Verslag huishoudelijke elektrische installatie op laagspanning en zeer lage spanning

Referentie: **007-20261027-07**	Datum controle: **27/10/2026**
Keurder: **007**

Eigenaar:	**Onbekend**	EAN-code:	**541449206082941645**
Adres installatie:	**Wetsberg 5, 3980 - Tessenderlo-Ham**	Nummer teller(s):	**1lgz04816684477**
		Distributienetbeheerder installatie:	**Fluvius**

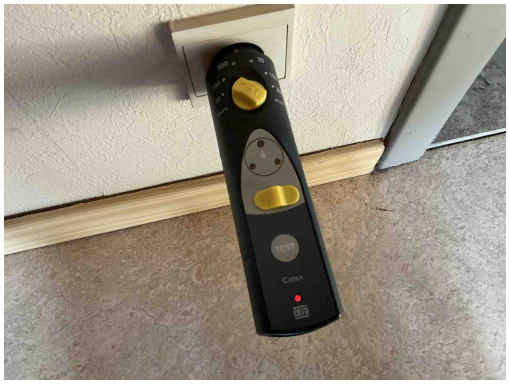
B17 - De voedingsspanning is niet op elk bord vermeld (Boek 1: 3.1.3.3).

B06 - Het elektrisch verdeelbord heeft niet de minimale beschermingsgraad IPXX-B in een gewone ruimte (Boek 1: 4.2.2.3).

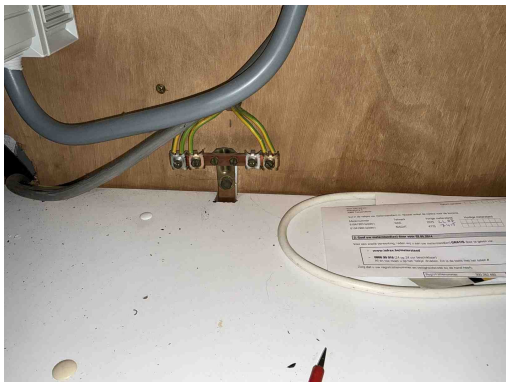
A16 - Er is geen continuïteit van de beschermingsgeleider van de contactdoos (Boek 1: 5.4.3.4).
Opmerking: Oa hal

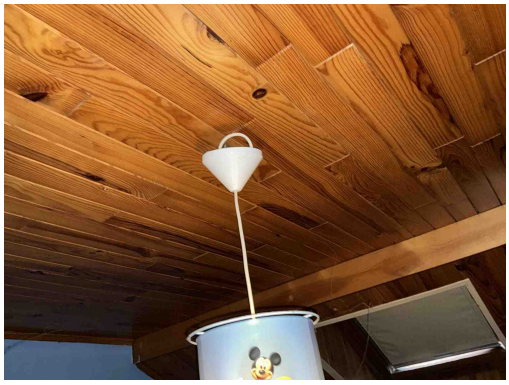
A11 - De aardingsonderbreker is niet op een normale manier bereikbaar (Boek 1: 5.4.3.5).
Opmerking: Oa kan niet onderbroken worden

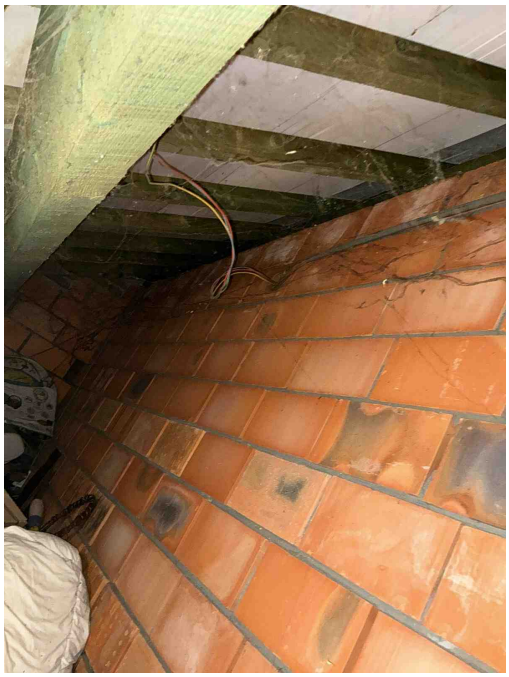
T21c - Het elektrisch materieel is niet geplaatst volgens de voorschriften van de fabrikant/ regels van goed vakmanschap. (Boek 1: 1.4.1.3) Oa armatuur niet degelijk bevestigd. Zie plaatsingsfiche fabrikant.
Opmerking: Oa slaapkamer

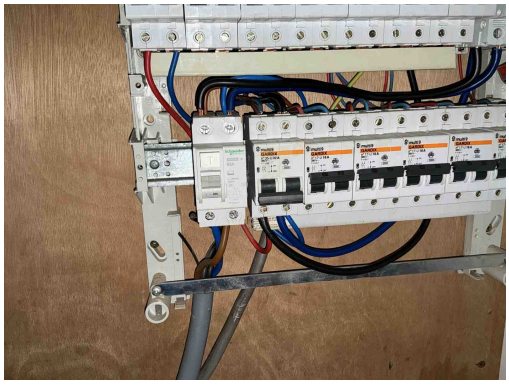
C21 - Het gebruik van geleiders van het type VOB, zonder bijkomende afscherming is niet toegestaan (Boek 1: 5.2.9.6).
Opmerking: Oa zolder

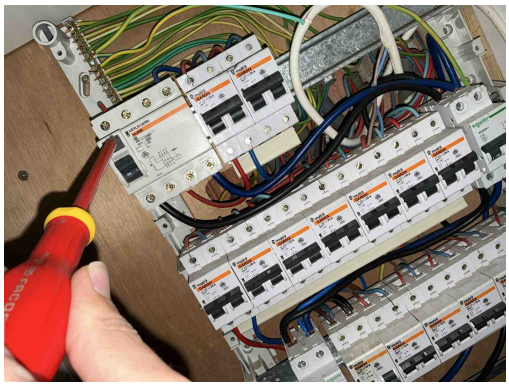
D04 - De hoofddifferentieelstroominrichting is niet verzegelbaar (Boek 1: 4.2.4.3).

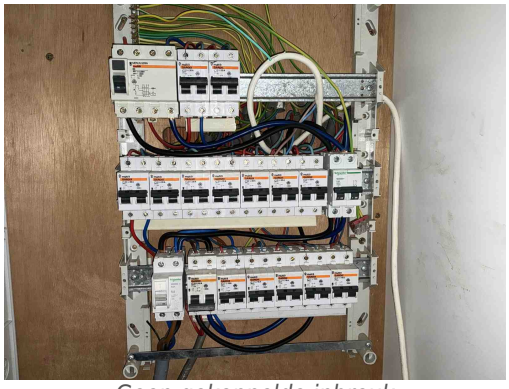
D01 - De differentieelstroominrichting schakelt niet uit na indrukken van de testknop (Boek 1: 5.3.5.3).
Opmerking: Oa bijkomende diff
